農委會農林發展及水土保持署臺東分署										技師：林修銘		設計：林修銘		校核：林修銘		工程名稱：台東市富岡社區周邊環境改善工程		設計單位：臺東市富岡社區發展協會		提納執業圖記		圖片		8	
										主管：張雅婷		繪圖：張雅婷		日期：115年 3月		圖名：工程一半面配置圖		比例尺：1:300				張數		23

台東市富岡社區周邊環境改善工程

設計現勘會議記錄

工區一平面配置圖

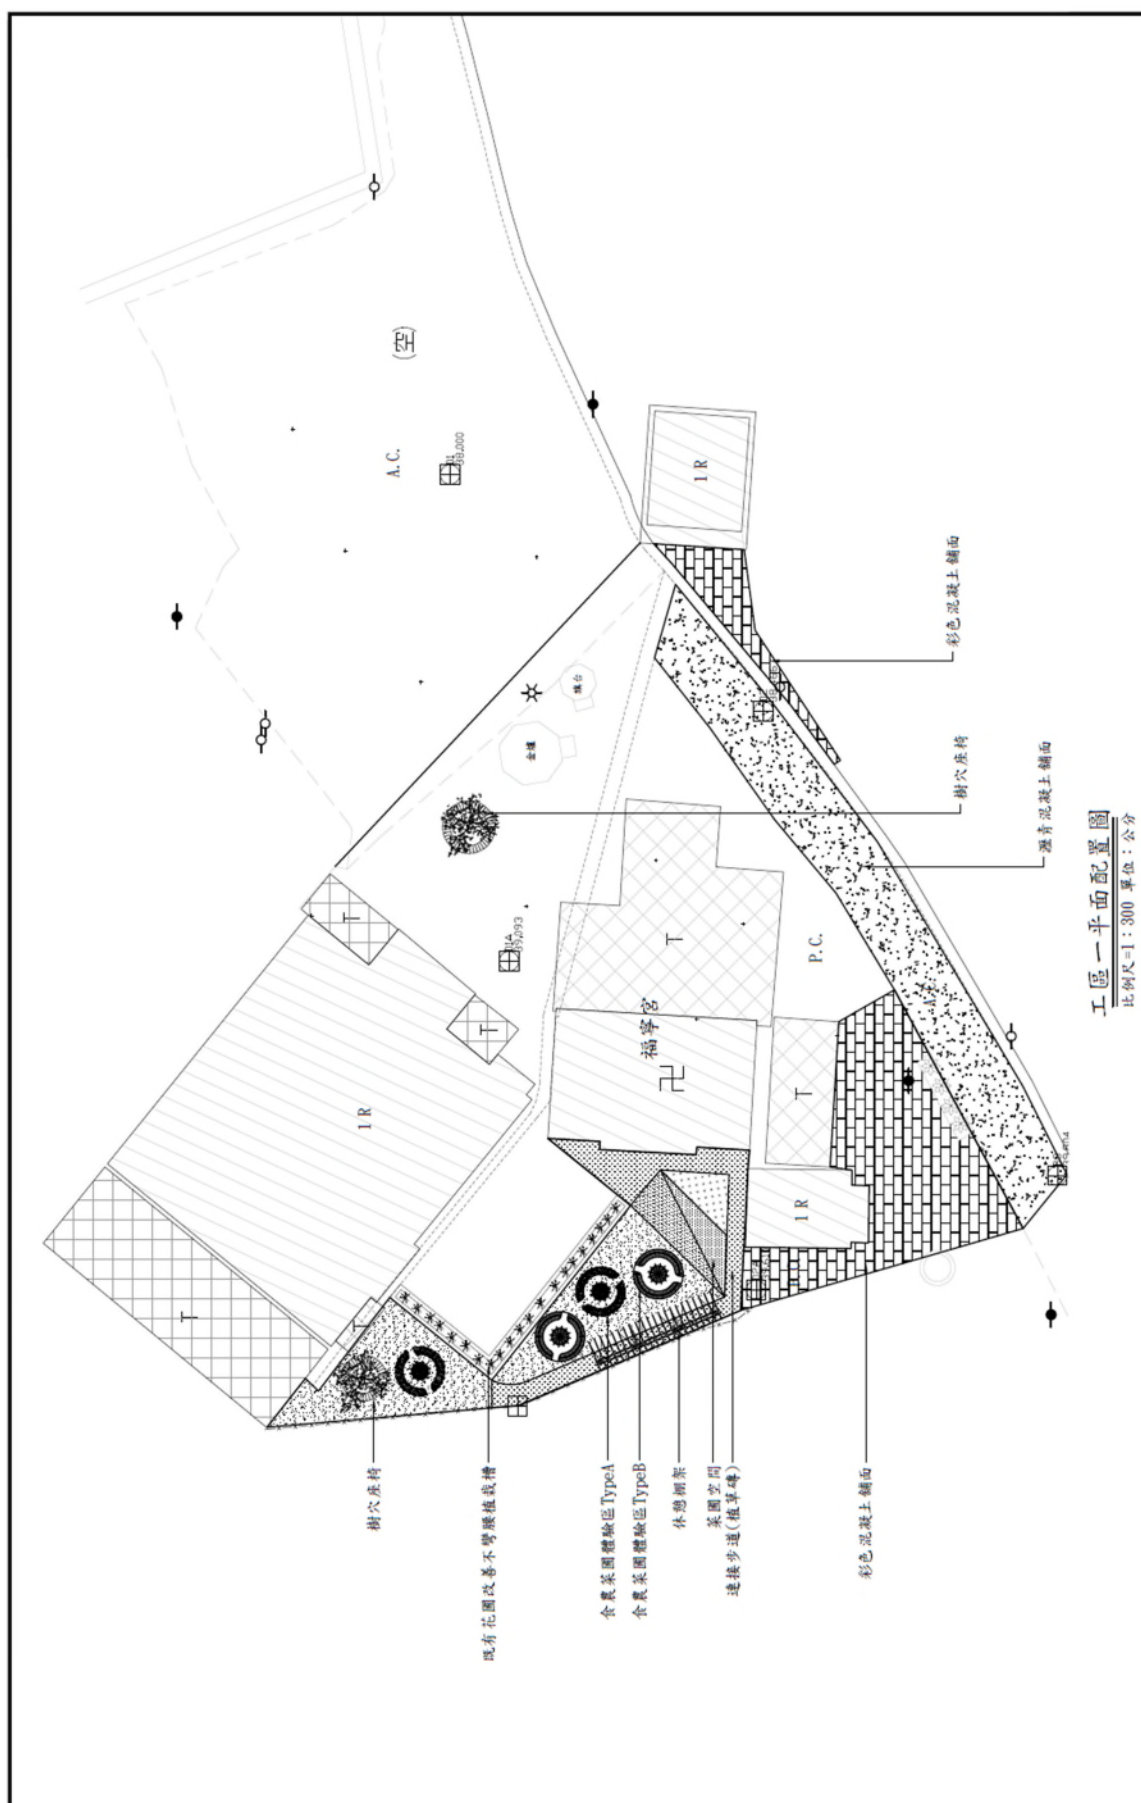
1. 活動中心前既有鋪面及鄰近廟埕空間建議整體整合規劃，統一設計，以提升公共使用機能與整體景觀品質。
2. 活動中心旁之手作食農空間，目前與鄰地僅以簡易鐵絲網圍籬區隔，且多處已有破損，易造成居民通行安全疑慮，建議納入整體圍籬設置規劃，以利後續管理維護。
3. 食農空間規劃應整體考量種植配置及動線需求，並適度導入友善通行設計，以提升全年齡層使用之便利性與安全性。
4. 現況花台建議配合步道系統進行局部拆除及修繕，針對損壞部分加以美化整修，使既有設施活化並串聯整體空間。
5. 食農空間考量未來使用彈性及管理維護需求，建議不另設置棚架設施。
6. 活動中心前方建議增設排水設施，以改善現況排水不良問題，提升場地使用品質。

二、為工程順利施作，建議本設計調整，需協請設計單位先依上述建議調整之，以達當地社區需求及相關單位日後施工完成之移交使用及管理。
